新産業廃棄物最終処分場の 整備について

＜住民説明会でいただいたご意見等への回答＞

令和 2 年 11 月
茨城県

鮎川上流域降水域分布図

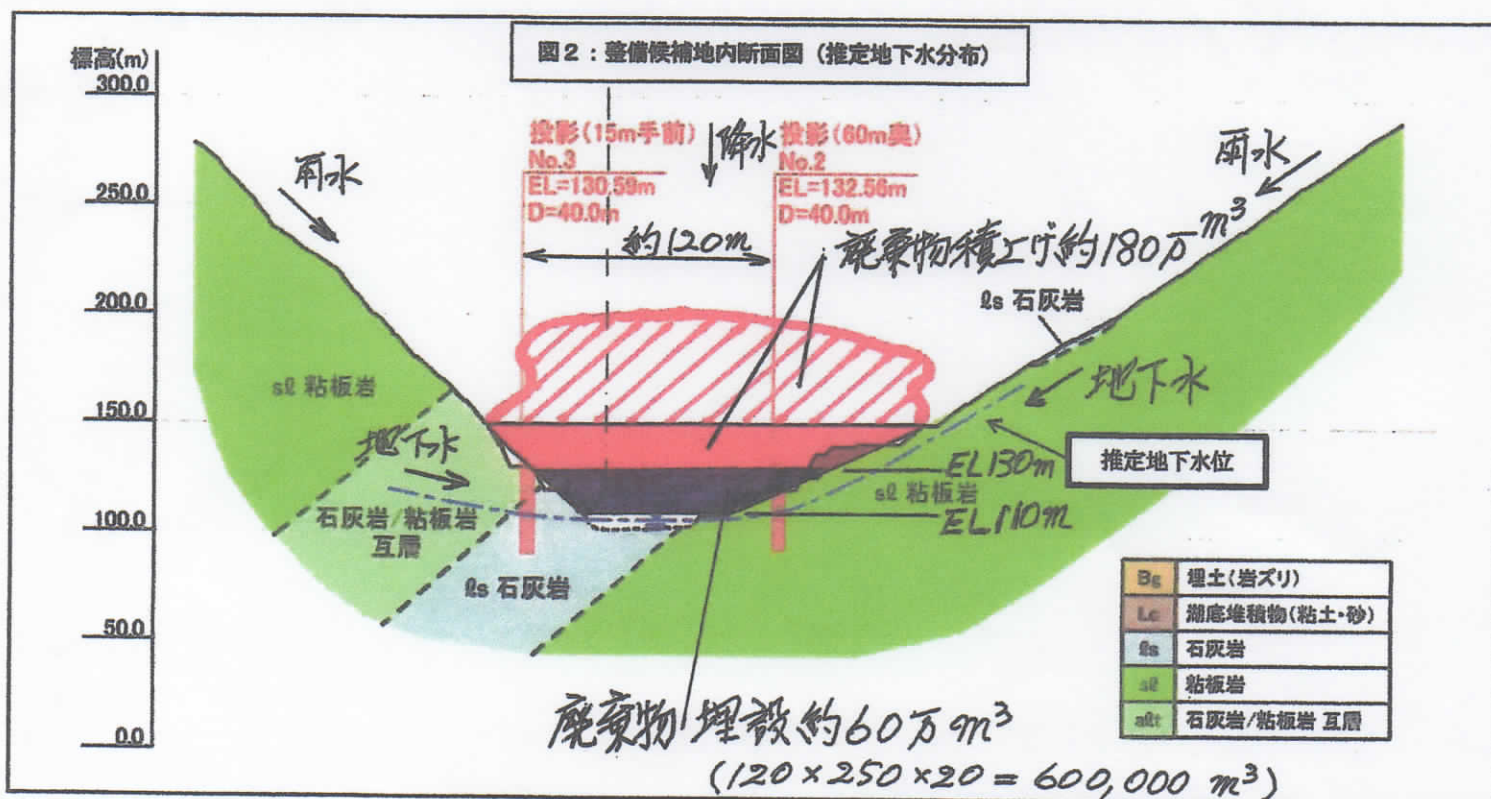
* 地点①：鮎川最上流域 地点②：唐津沢出口 地点③：大平田地区上流部
 地点④：北ノ沢出口 地点⑤：大平田合流部直下流 地点⑥：西成沢町 3 丁目の
 橋付近（諏訪梅林付近） 以上の各位置は、図 6：降水域分布図に表記されている。

* 地点⑤：大平田合流部直下流および地点⑥：西成沢町 3 丁目の橋付近（諏訪梅林）では、
 想定流量に対する流下能力流量の比：Q'/Q が 1.0 を大幅に超えており、この間の鮎川流
 域は、豪雨時の想定流量が鮎川の流下能力を超えた洪水災害危険区域であることを示唆
 している。
